5501XS, 5671XS ve ilgili gergiler

RENAULT 1,4 16V ve 1,6 16V Petrol

Şekil 1

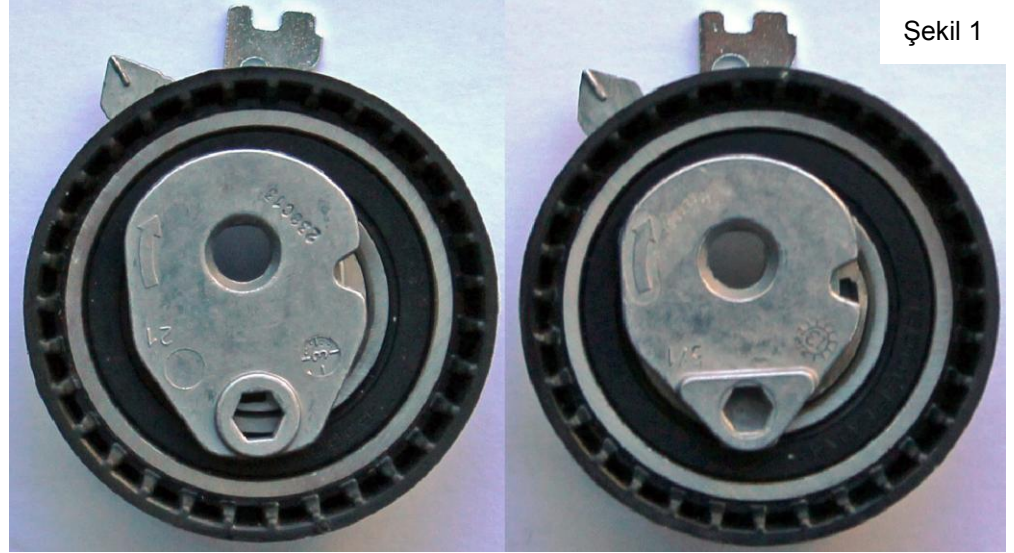
Triger kayışı 5501XS ve ilgili gergiler T43064 (Şek. 1 sol) veya T43168 (Şekil 1 sağ) ve ilgili eski parçalar için bir OEM/OES yükseltmesi yapıldı. Bundan sonra Renault K4M/K4J motorlarına yüklenmeyecekler.

Şekil 2

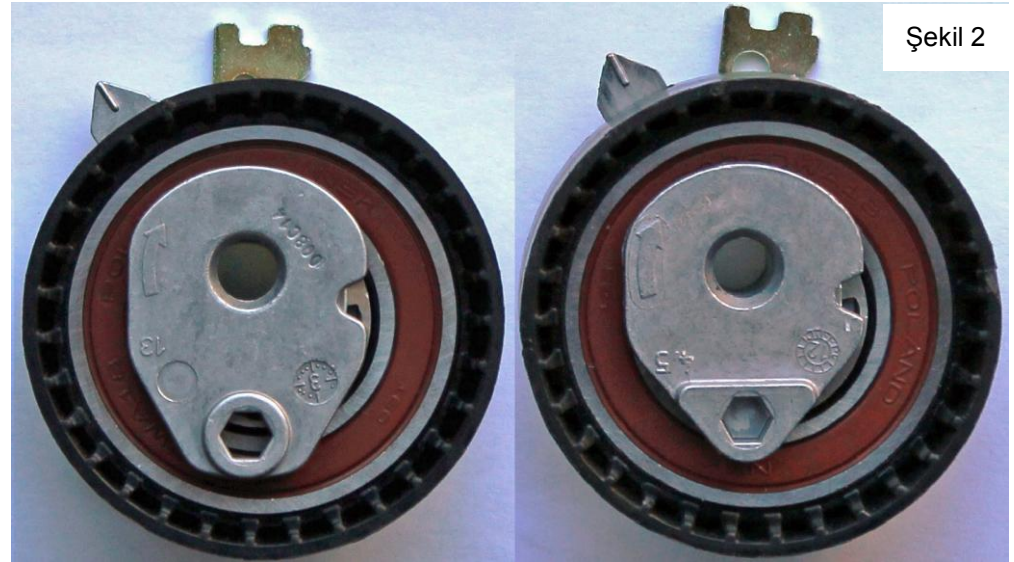
Kemer 5501XS, 5671XS modeliyle, gergi T43064, T43236 (Şekil 2 sol) modeliyle ve gergi T43168, T43238 (Şekil 2 sağ) ile yenilenmiştir.

Tüm bu dört gergi tamamen aynı gibi gözükse de, özel işlem farklılıkları bulunmaktadır. Yeni nesil gergiler T43236 ve T43238 daha az kemer gerginliği verir ve sadece yeni nesil kemerle kullanılabilir: 5671XS, yapımı özellikle bu yükseltme için tasarlanmıştır.

Eski kemer (5501XS), eski gergiler (T43064 ve T43168) ve envanterinizden kitler 2013'ten önce üretilmiş K4J/K4M uygulamalarına halen yüklenebilir. Eski nesil parçalar ve yeni nesil parçalar birleştirilemez. Yeni kemer (5671XS) tüm K4M/K4J uygulamalarında kullanılabilir. Buna rağmen, sadece yeni nesil gergilerle bağlantılı olarak kullanılmalıdır (T43236 ve T43238).
